第10.3.3-2(2)図 計算領域と水深

第10.4.1-4図 最大水位上昇量の分布  
— 海域活断層に想定される地震に伴う津波（最大水位上昇ケース） —

第10.4.1-7図 計算水位の時系列変化

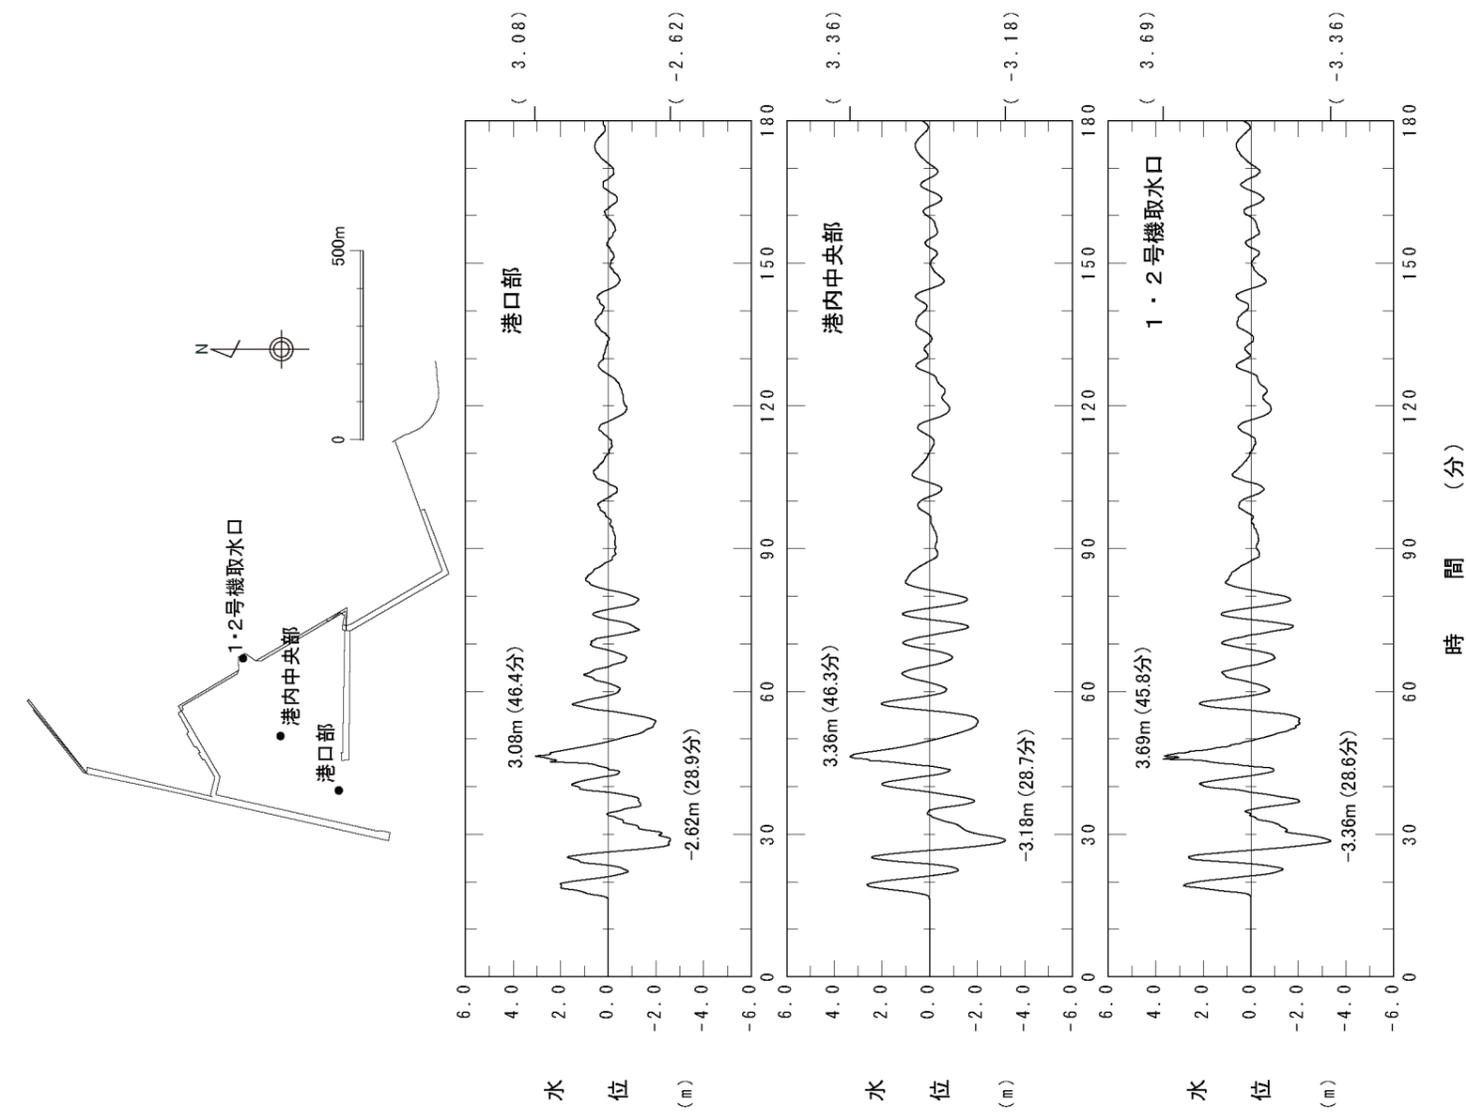
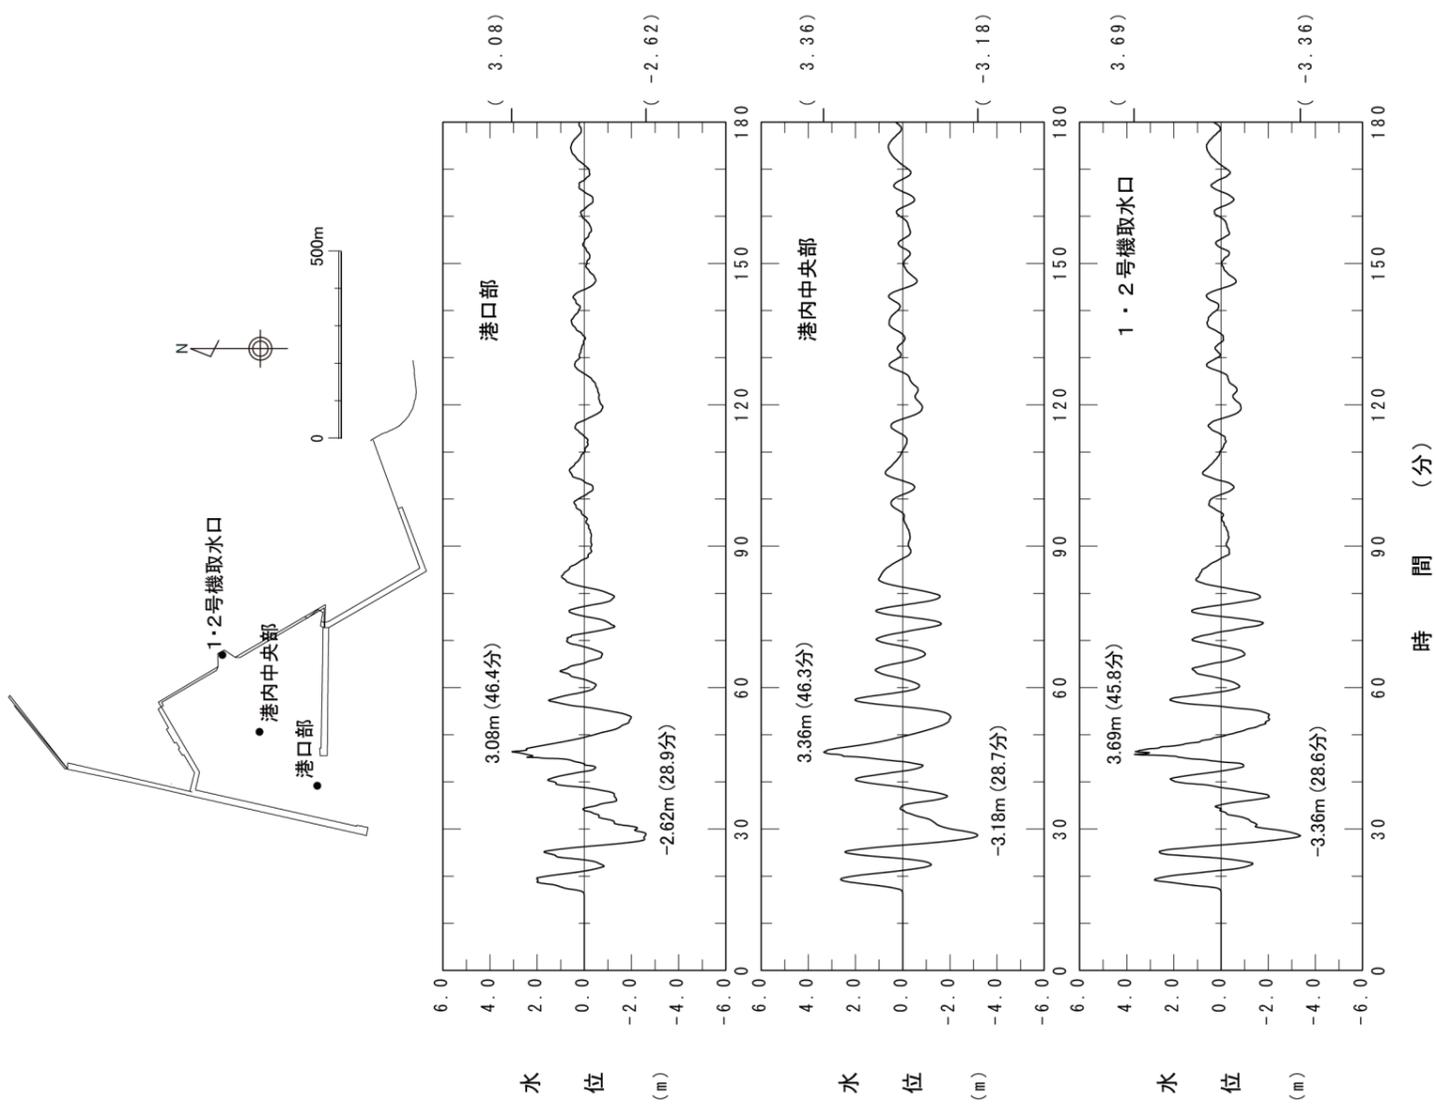
修正前

修正後

第10.4.2-3図 最大水位上昇量の分布

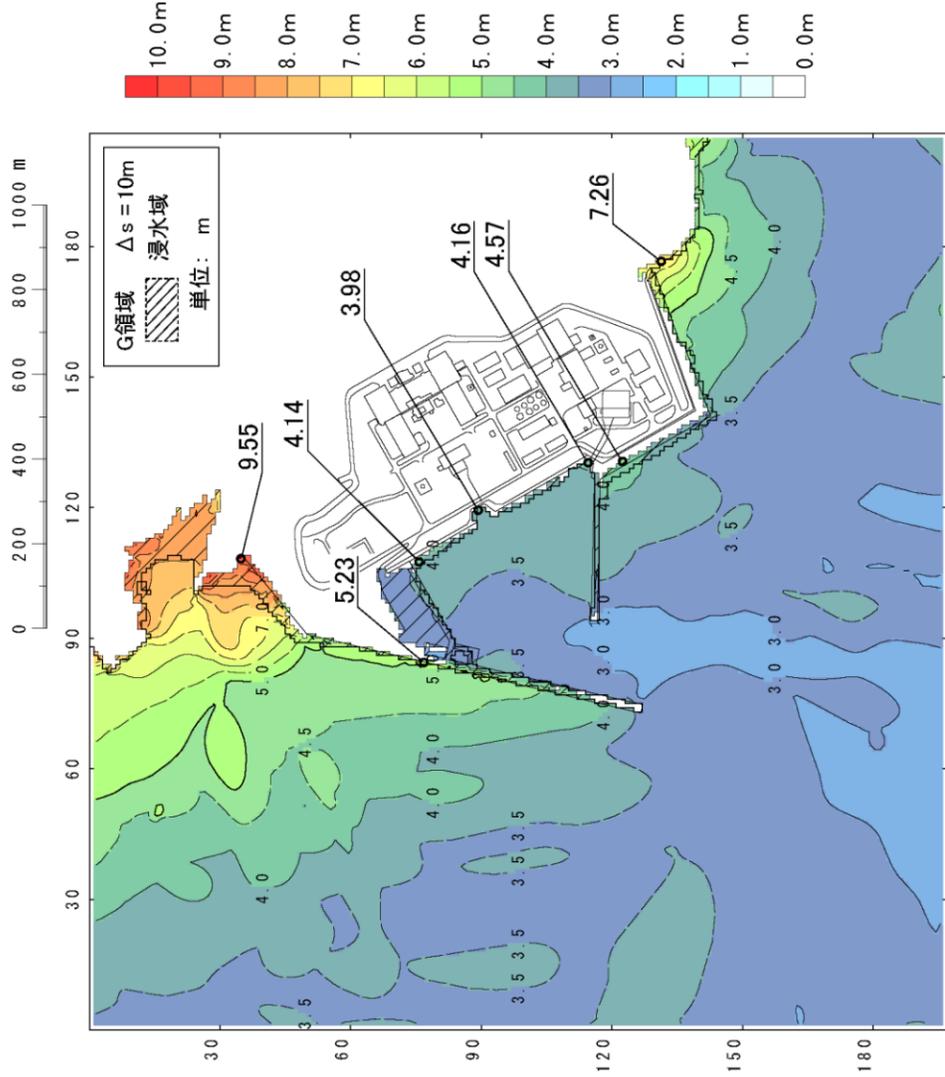
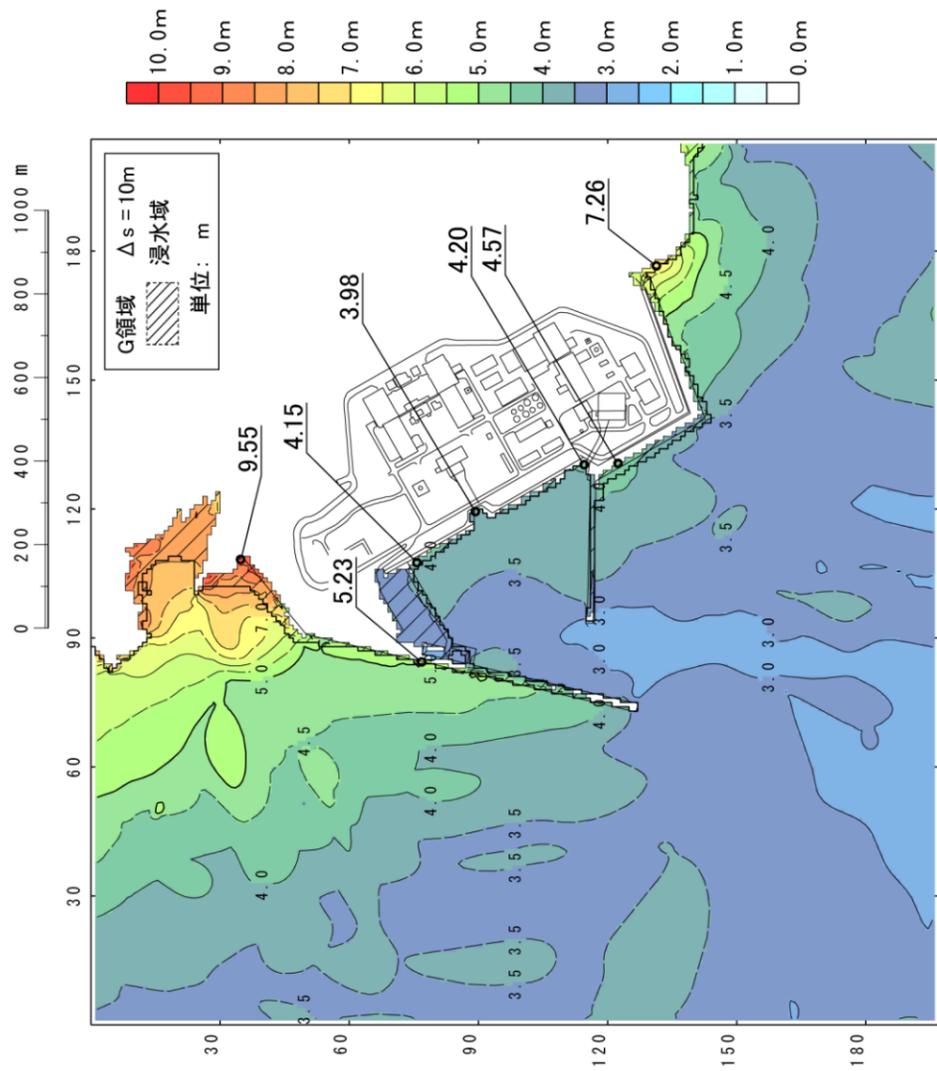
修正前

修正後

第10.4.2-4図 計算水位の時系列変化

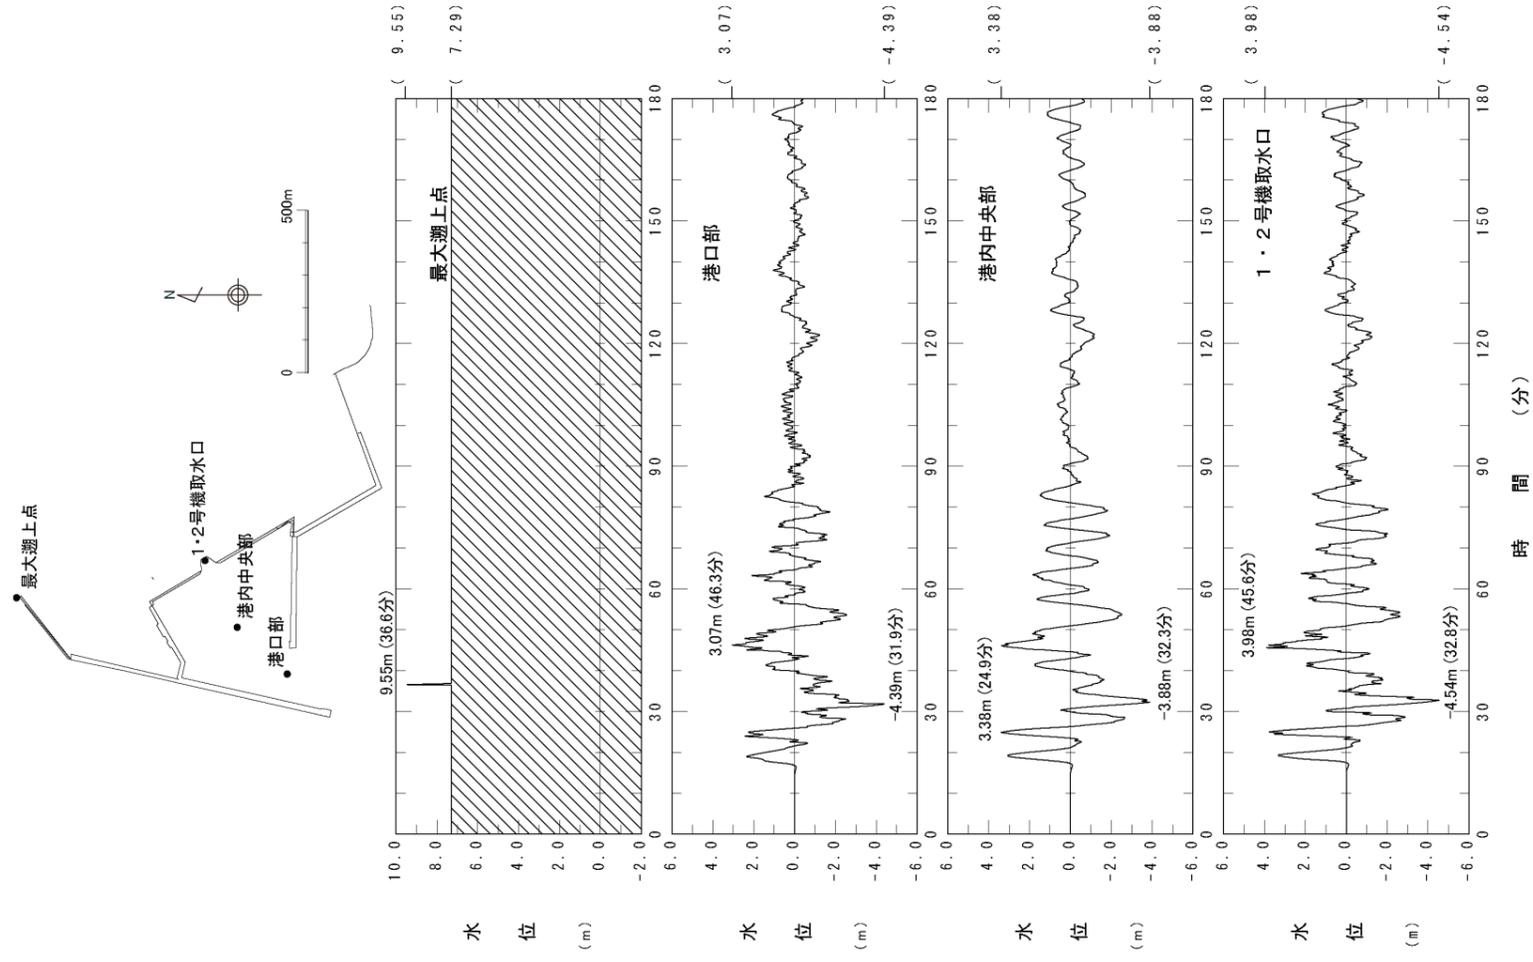
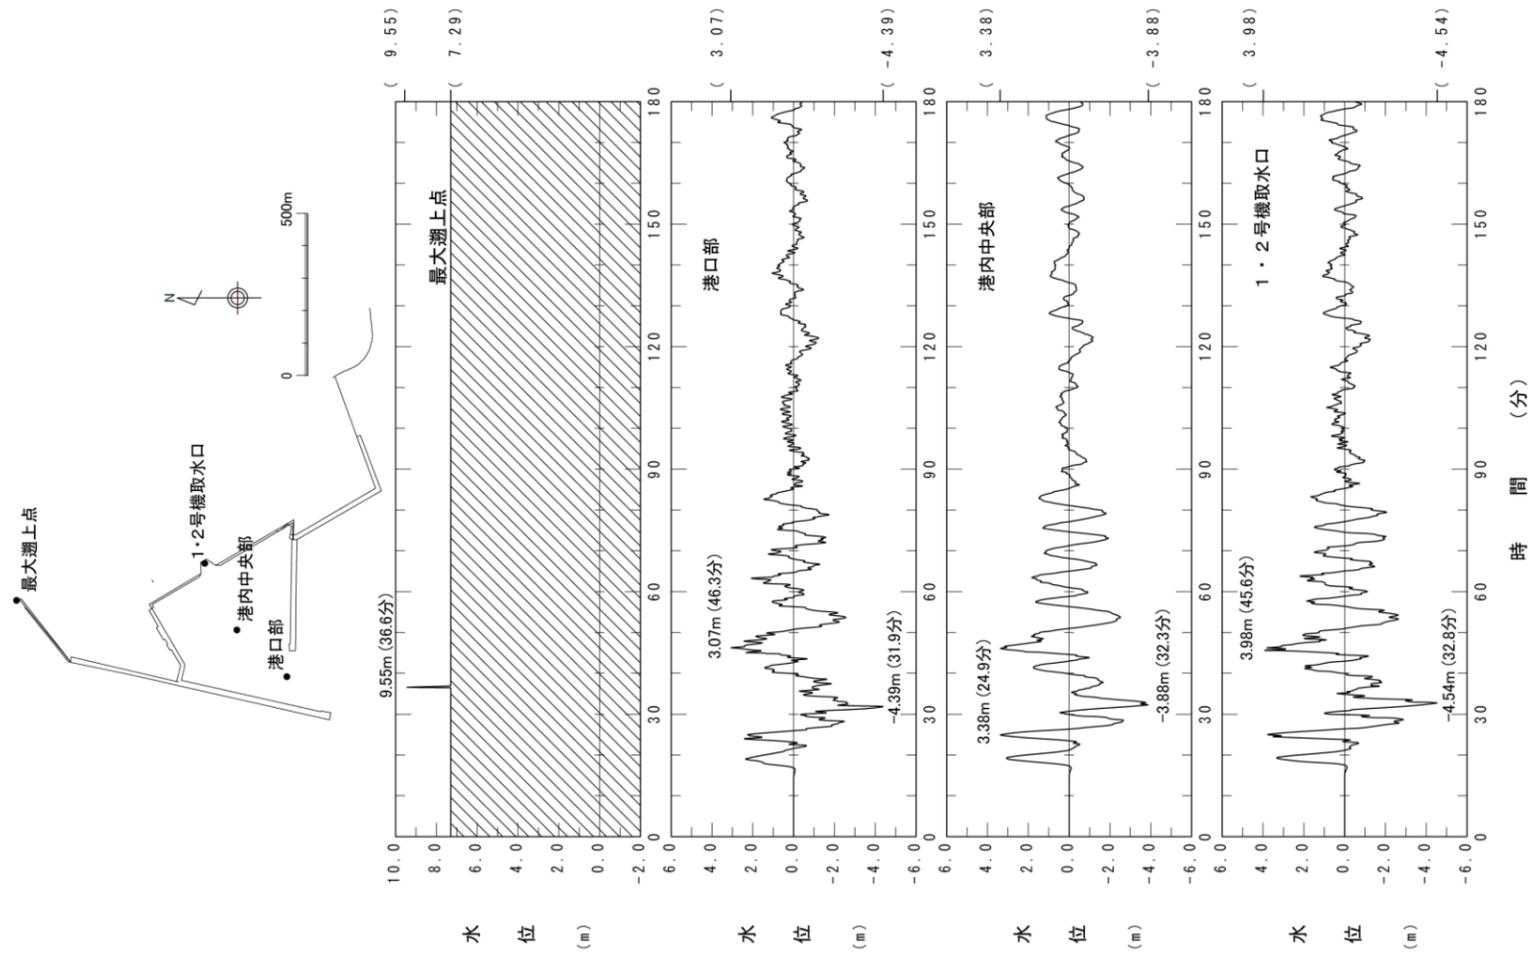
修正前

修正後

第10.4.2-5図 最大水位下降量の分布

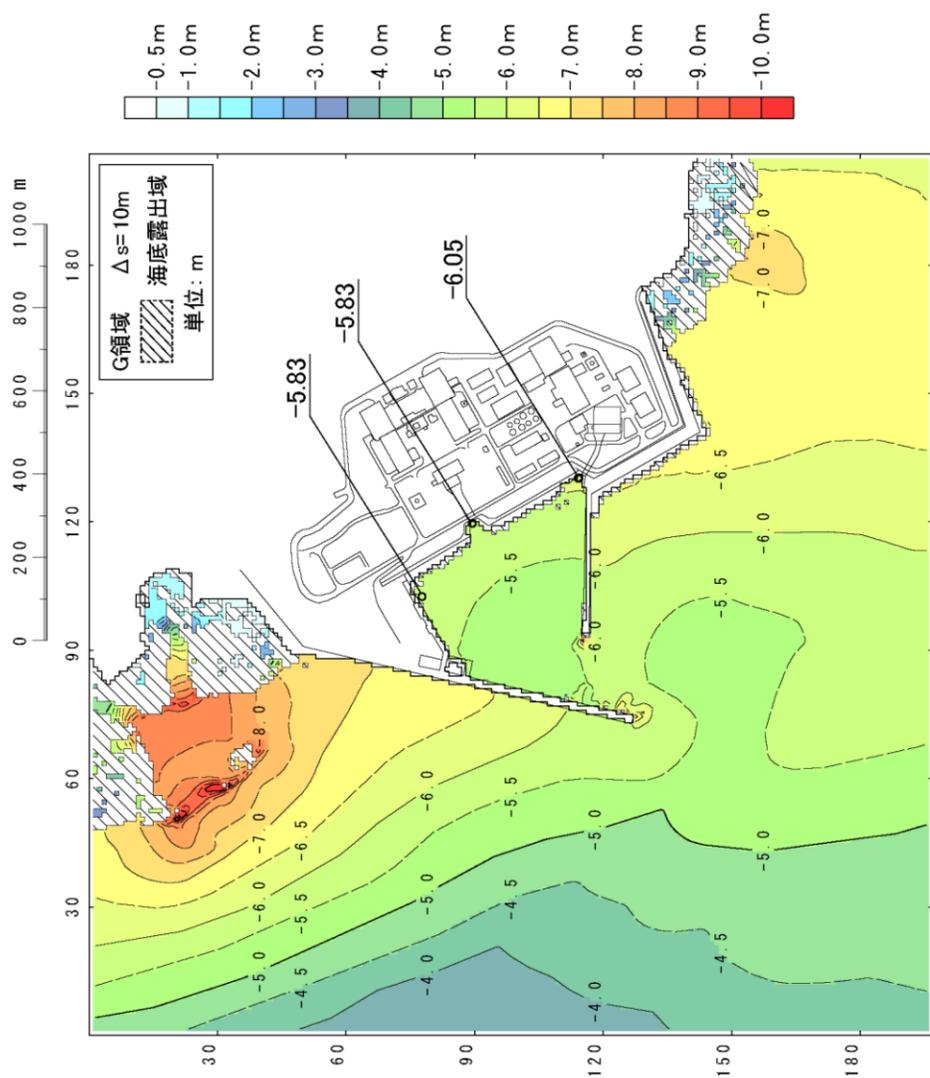
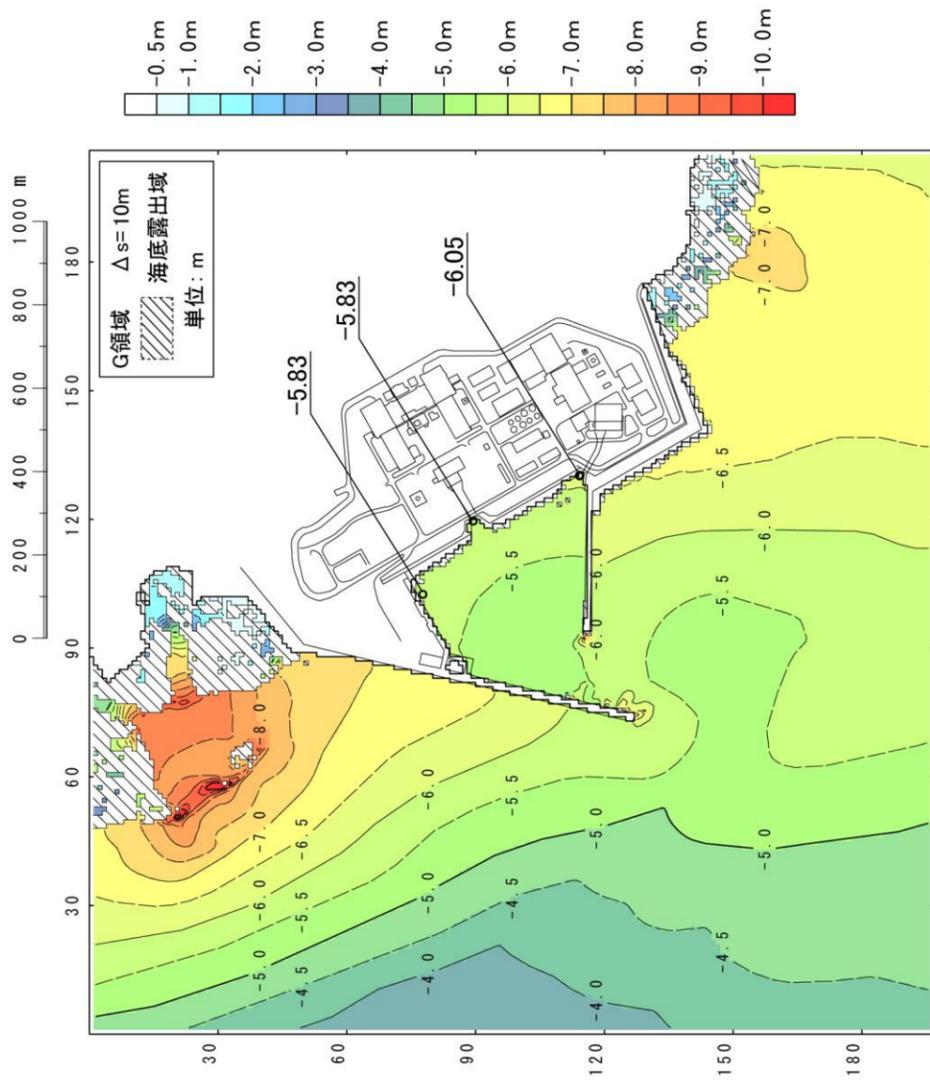
修正前

修正後
